## RELATÓRIO DE VISTORIA

<b>Identificação:</b> DFCR-RSM-RV-134-2024	<b>Data da Vistoria:</b> 17/10/2024
	<b>Data do Relatório de Vistoria:</b> 18/10/2024
<b>Identificação do Contrato:</b> CONTRATO SELT Nº 20/2021 – EDITAL CRI nº 0001/2020.	
<b>Objeto do Contrato:</b> concessão da infraestrutura de transporte do trecho da RSC-287, trecho Tabai – Santa Maria (km 28,03 ao km 232,54).	
<b>Concessionária:</b> Rota de Santa Maria – RSM.	
<b>Assunto:</b> vistoria técnica em campo.

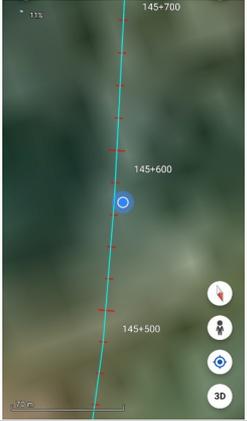
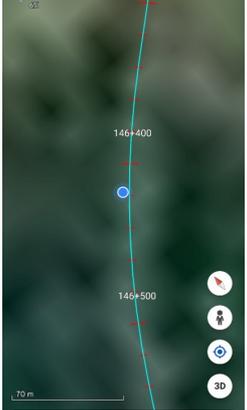
19			<p>Panela Item 3.1.1 do PER</p>	094+560	Decrescente	24 horas
20			<p>Panela Item 3.1.1 do PER</p>	094+580	Decrescente	24 horas
21			<p>Abaulamento/ Depressão Item 3.1.1 do PER</p>	116+250	Crescente	72 horas
